Umwelt-, Verkehrs- und Energiekommission
Basel, 18. Mai 2022

Bericht der Umwelt-, Verkehrs- und Energiekommission

betreffend Ausgabenbewilligung zur Erhöhung der Verkehrssicherheit sowie zur Umgestaltung der Tramhaltestellen in der Austrasse im Zuge von Sanierungsmassnahmen

Abb. 2: Heutiger (A) und projektierter (B) Strassenquerschnitt mit Flächenaufteilung

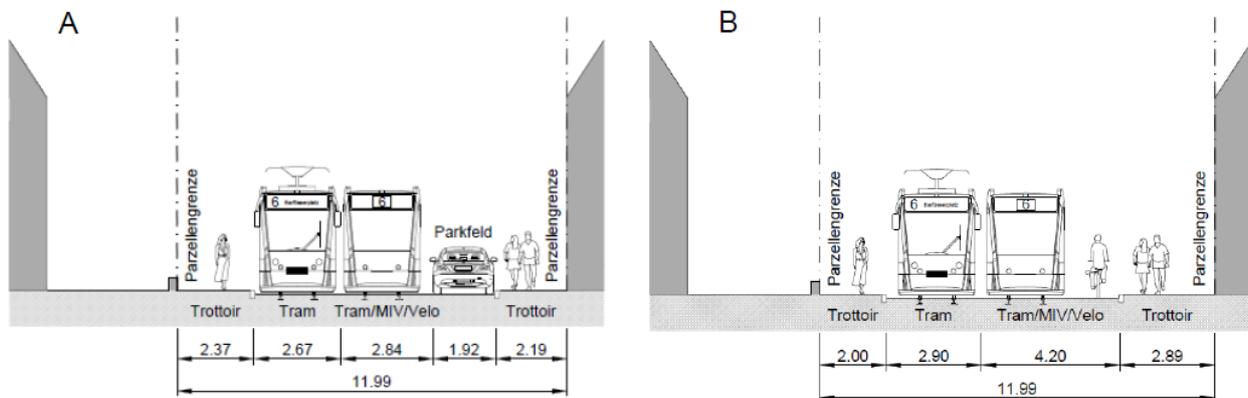
Die Austrasse führt durch dicht besiedelte Stadtquartiere, der Querschnitt des Strassenraums beträgt nur rund 12 m, was teilweise zu erheblichen Sicherheitsmängeln führt. Heute weist die Austrasse in keine Richtung einen Velostreifen aus. Weil aber der Abstand zwischen Tram und parkierten Autos weniger als 1 m betrug, wurden bereits im Herbst/Winter 2020 44 Parkplätze aufgehoben, so dass seitdem ein sicheres Nebeneinander von Tram und Veloverkehr möglich ist und auch zukünftig so angeboten wird. Zudem erfährt der Fussverkehr mit der Verbreiterung des Trottoirs eine qualitative Aufwertung, die den aktuellen Standards entspricht.

Abb. 3: Platzproblematik bei Velostreifen in beide Fahrrichtungen

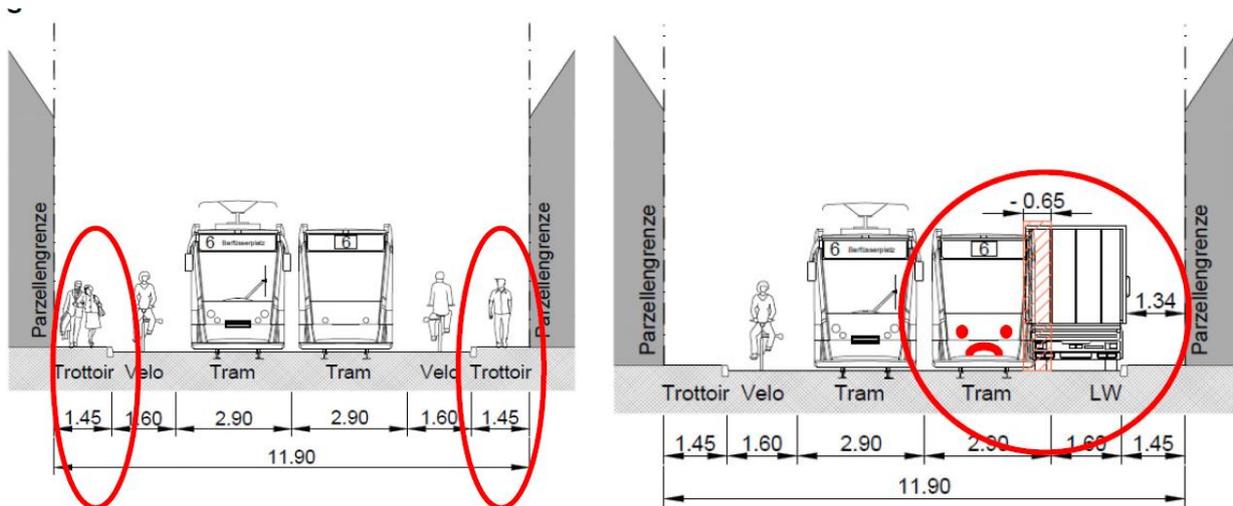
In der Kommission wurde die Frage aufgeworfen, ob bei Verzicht auf den motorisierten Individualverkehr (MIV) die Öffnung für den Veloverkehr stadteinwärts ermöglichen würde. Der Kommission wurde erläutert, dass auch ohne MIV nicht genügend Platz vorhanden wäre, um je einen Velostreifen pro Fahrtrichtung zu integrieren. Die Folge wären zu schmale Trottoirflächen. Gemäss geltenden Vorschriften der Projektierung wäre eine Trottoirbreite von 2,4 m vorzusehen, bei beengten Platzverhältnissen mindestens 2,00 m. In der Austrasse blieben aber nur 1,45 m übrig, dieses Mass würde das vom Strassengesetz geforderte Mindestmass von 1,50 m der Durchgangsbreite bei Anlieferungen auf dem Trottoir unterschreiten. Somit müsste ein Lieferwagen oder die Ambulanz immer auf der Fahrbahn stehen bleiben. Das hätte zur Folge, dass das Tram vom Lieferwagen blockiert werden würde.

Abb. 3: Wendeproblematik bei Sperrung der Austrasse für den MIV

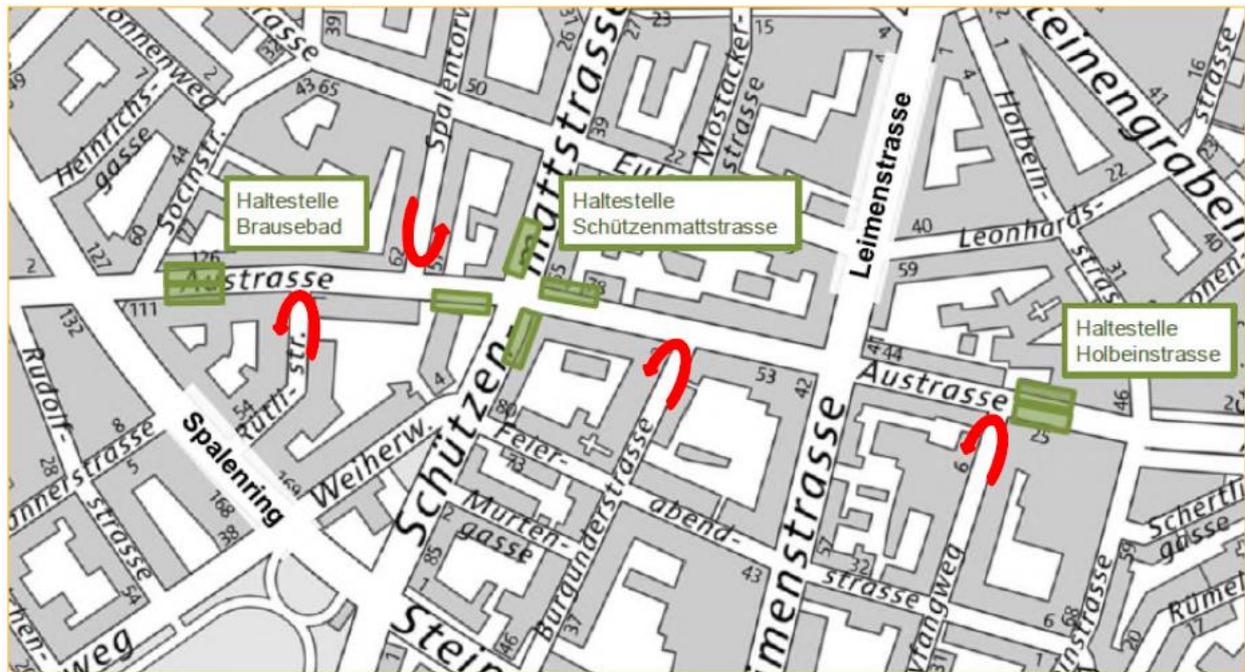
Für die Velofahrenden würde weiter die Problematik entstehen, dass sie bei jeder Tramhaltestelle hinter dem Tram warten müssten. Die Austrasse gehört gemäss Veloroutennetz nicht zu einer Basis- oder Pendlerroute, sondern gilt lediglich als für Velos befahrbare Strasse. Empfohlen werden andere Routen. Zusätzlich zu den Platzproblemen würde eine autofreie Austrasse dazu führen, dass Autofahrende in den Seitenstrassen wenden oder rückwärts aus der Strasse rausfahren müssten. Eine autofreie Austrasse wäre nur dann möglich, wenn die Seitenstrassen über die Austrasse hinaus eine Verlängerung hätten. So aber müssten alle Seitenstrassen als Sackgassen ausgewiesen werden.

Verkehrstechnisch sei die Schliessung der Austrasse nicht möglich, da der Verkehr nicht mehr aus dem Quartier abfliessen könnte.

Die Kommission anerkennt, dass der Verzicht auf den MIV in der Austrasse aufgrund der Verkehrssituation im Quartier nicht ohne Weiteres umsetzbar ist. Darüber hinaus würde auch ohne MIV nicht genügend Platz für Velostreifen in beide Fahrrichtungen zur Verfügung stehen.

Abb 4: Heutige Lage der Haltestellen

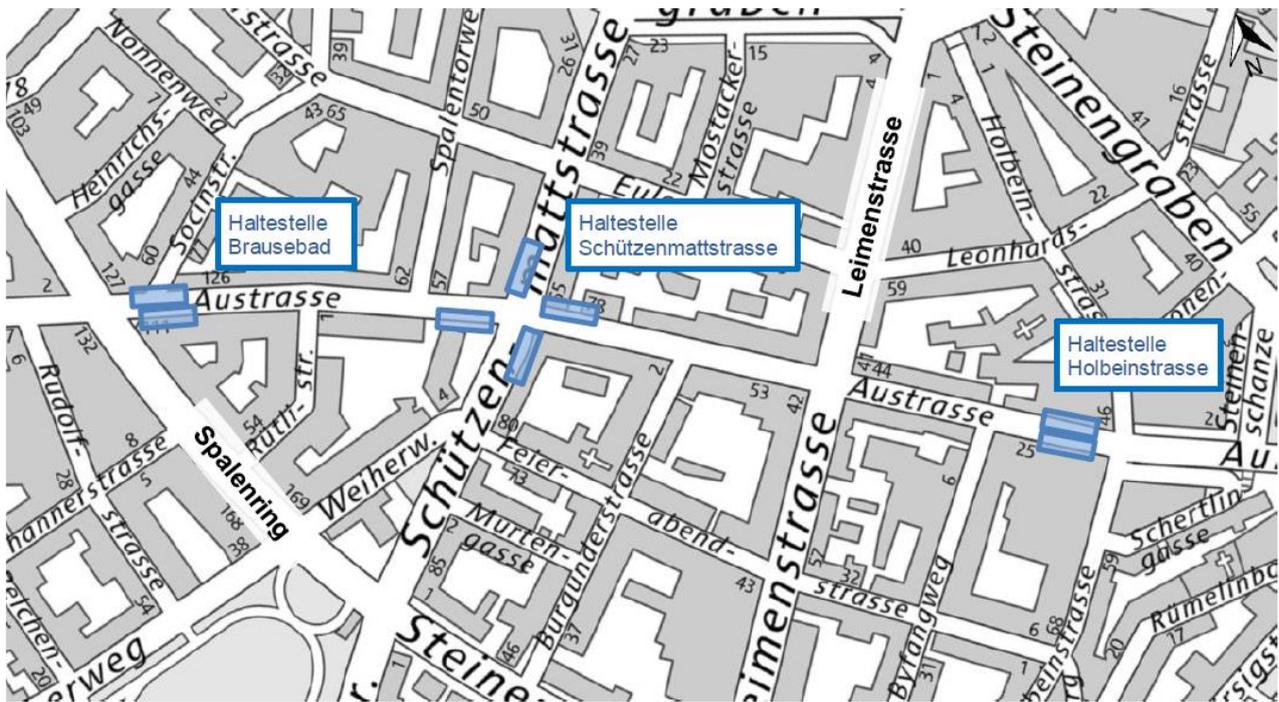
Die heute bestehenden Haltestellen genügen nicht mehr allen gesetzlichen Anforderungen und erfüllen die Sicherheitsnormen nicht. Daher müssen einige Haltestellenstandorte neu gefunden werden, damit die geforderten Haltekantenlängen und -abstände zum Gleis eingehalten werden können. Ebenso müssen bestehende Zufahrten zu Privatgrundstücken sowie Sichtweiten bei Strasseneinmündungen und Mindestbreiten der Aufenthaltsflächen für Fahrgäste gewährleistet werden.

Abb. 11: Erforderlicher Platzbedarf bei Inselhaltestelle am Knoten inkl. separater Fahrbahn aus der Austrasse

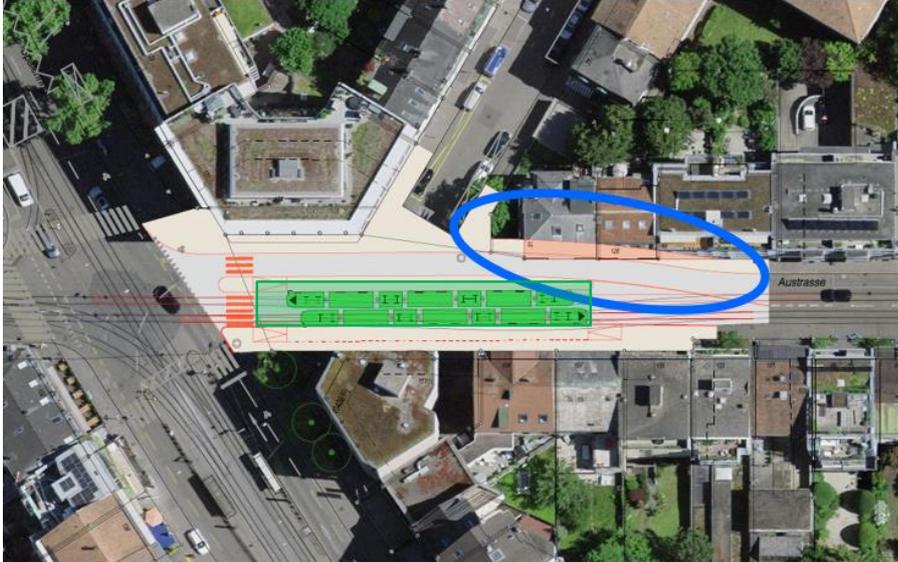
einer Variante, bei der sich die Haltestelle wie heute direkt am Knoten befindet. Da die Ausfahrt aus der Socinstrasse gewährleistet sein muss, war klar, dass es sich um eine Haltestelle zwischen zwei Fahrbahnen handeln muss. Da die neue Haltestelle aufgrund der Vorschriften länger sein muss als die heute bestehenden, war gleichzeitig klar, dass die Fahrbahn für den MIV und die Velos nicht an der Inselhaltestelle vorbeigeführt werden kann. Der Strassenraum wäre dafür zu eng (vgl. Abb. 11).

Die Lösung wurde in der Variante Bypass Socinstrasse (vgl. Abb. 10) gefunden. Der Verkehr aus der Austrasse teilt sich die Spur mit dem Tram bis direkt zum Knoten. Dank der LSA-Steuerung wird das Tram bei Einfahrt in die Haltestelle nicht durch den MIV behindert. Der Verkehr aus der Socinstrasse wird via Bypass an der Haltestelle vorbeigeführt.

Abb. 14: Bestehende und geplante Gleisverbindung am Spalenring; rot: bestehend, grün: geplant

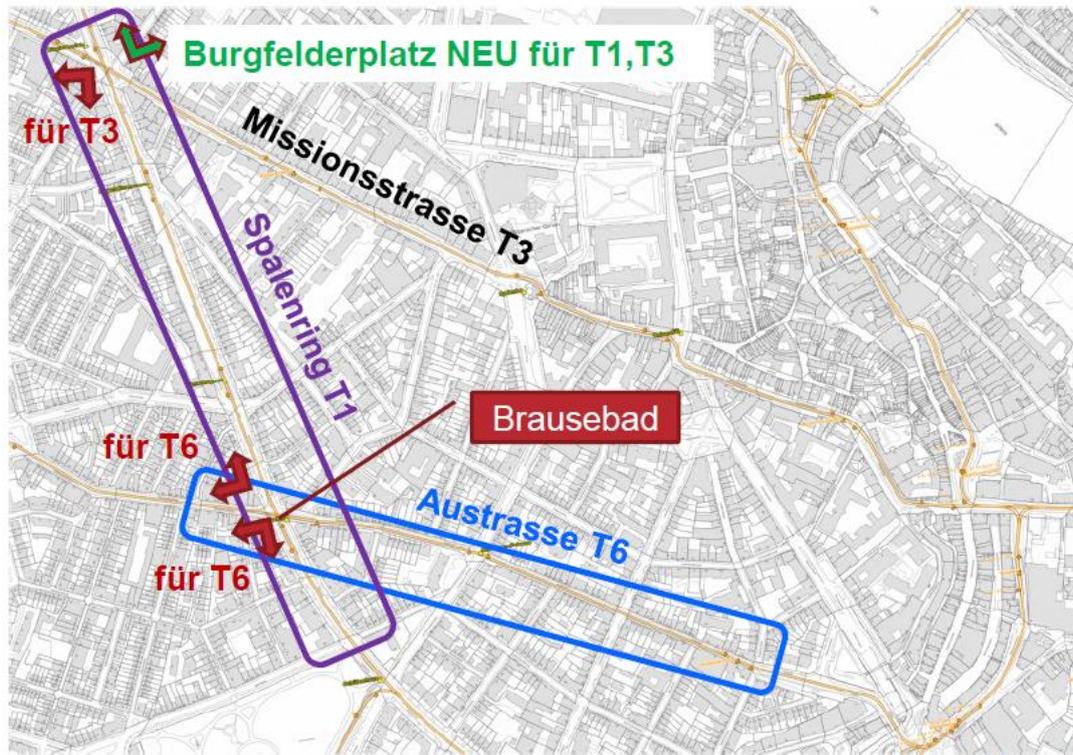
Der Kommission wird vom BVD dargelegt, dass für die Linie 6 bei Störungen in der Austrasse bereits heute eine Alternativroute via Heuwaage – Markthalle – Schützenhaus besteht. Mit der vorhandenen Gleisverbindung vom Spalenring in die Allschwilerstrasse kann die Linie 6 auf ihren planmässigen Laufweg in Richtung Morgartenring einbiegen. Von der Allschwilerstrasse her gibt es ebenfalls ein Gleis, das morgens für die Einspeisung der Fahrzeuge von der Remise Morgartenring ins Tramnetz in Richtung Burgfelderplatz genutzt wird. Damit bestehen an diesem Ort bereits zwei Gleisverbindungen.

Wie von den Fachpersonen ausgeführt wurde, erscheint es effizienter, am Burgfelderplatz weitere Massnahmen zu ergreifen. Heute besteht beim Burgfelderplatz nur eine Gleisverbindung, die es ermöglicht, vom Spalenring Richtung St. Louis abzubiegen. Von der Knotengeometrie und der Verkehrsbelastung des Knotens Burgfelderplatz her bestünde allerdings die Möglichkeit, eine neue Gleisverbindung von der Missionsstrasse in den Burgfelderplatz zu erstellen. Dieses neue Element ist bereits Bestandteil des Vorprojekts Spalenring.

Eine weitere Gleisverbindung bei der Austrasse wäre damit eine Luxuslösung, weil es für diese Strecke bereits eine Rückfallebene gibt. Eine neue Gleisverbindung beim Brausebad wäre weniger effizient.

Die Kommission ist der Ansicht, dass die sich in Planung befindende Gleisanbindung am Burgfelderplatz die notwendige Flexibilität in diesem Bereich des Tramnetzes gewährleistet. Deshalb verzichtet die Kommission auf den Antrag, das Projekt um die Eckverbindungen von der Austrasse in den Spalenring zu ergänzen. Mit der durch die UVEK veränderten Haltestellenlage wäre der Gleisbogen zudem geometrisch nicht realisierbar. Vor dem Hintergrund der obigen Erläuterungen beantragt die Kommission, den Anzug abzuschreiben.
